# TECHNISCHE MITTEILUNG NR. VTM 315-76 TECHNISCHE MITTEILUNG NR. VTM 869-27

### 1.4 Gegenstand:

ATA-Code: 27-60  
Bremsklappensteuerung

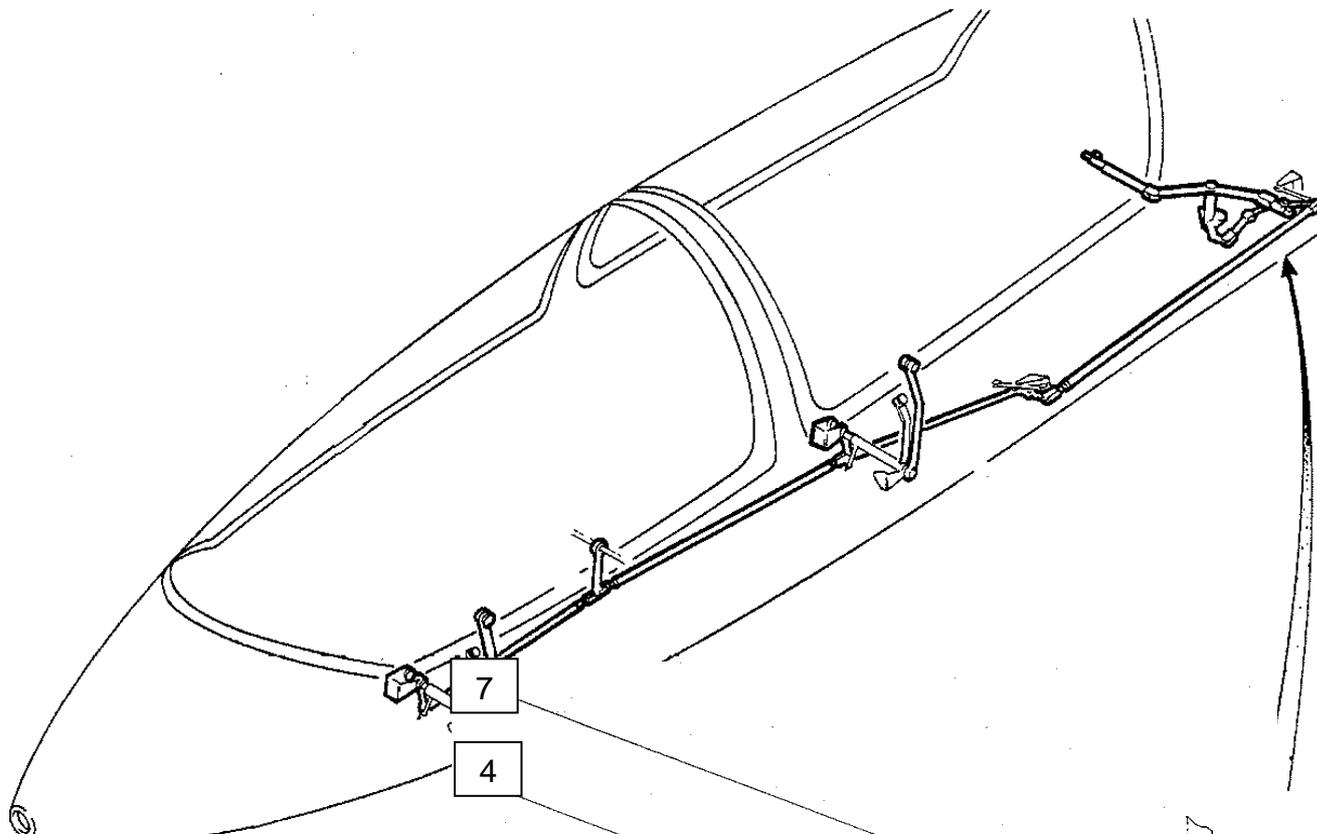
- 1.8.1 Flugzeug abrüsten.
- 1.8.2 Hinteren Sitz ausbauen.
- 1.8.3 Innere Hauptradabdeckung ausbauen.
- 1.8.4 Zugangsdeckel hinter dem hinteren Sitz ausbauen.
- 1.8.5 Bolzen LN9037-M6x60 aus der BK-Umlenkung 103B-4437 ausbauen und durch neuen Bolzen ersetzen. Neue Stoppmutter LN9348-M6 verwenden (siehe Abbildung S. 4).  
**Anzugsmoment: 6,4 Nm**

Anmerkung: Alternativ kann ein Bolzen LN9037-M6x62 eingebaut werden. Es ist hierbei eine zusätzliche Unterlegscheibe LN 9025-6,4 am Schraubenkopf zu verwenden.

- 1.8.6 Sämtliche Steuerungsteile der BK-Umlenkung und der Befestigung durch Sichtprüfung auf Beschädigung prüfen (bei Bedarf Lupe mind. 10-fach verwenden). Beschädigte Teile sind auszutauschen (siehe auch Tabelle S. 4)
